# 地震荷重と風荷重の組合せの影響評価について

東京電力ホールディングス株式会社

## 【論点】第854回審査会合での指摘（地震荷重と風荷重の組合せ）

図1 地震荷重と風荷重を組み合わせる対象選定フロー

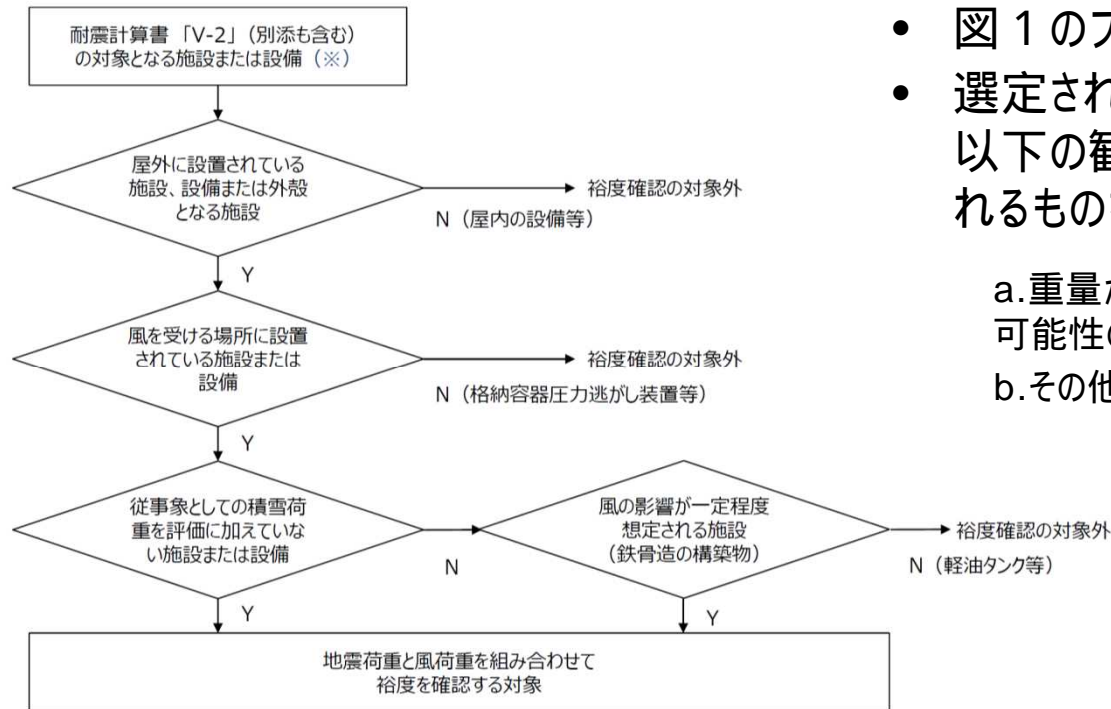
- 図1のフローに沿って、対象となる施設等を選定
- 選定された対象のについて評価を実施。そのうち以下の観点で特に風の影響を受けやすいと考えられるものを例示として、記載。
  - a.重量が軽く耐震性能の裕度に対して風の影響が大きくなる可能性のある鉄骨造施設
  - b.その他、屋外で風の影響を受けると推定される施設等
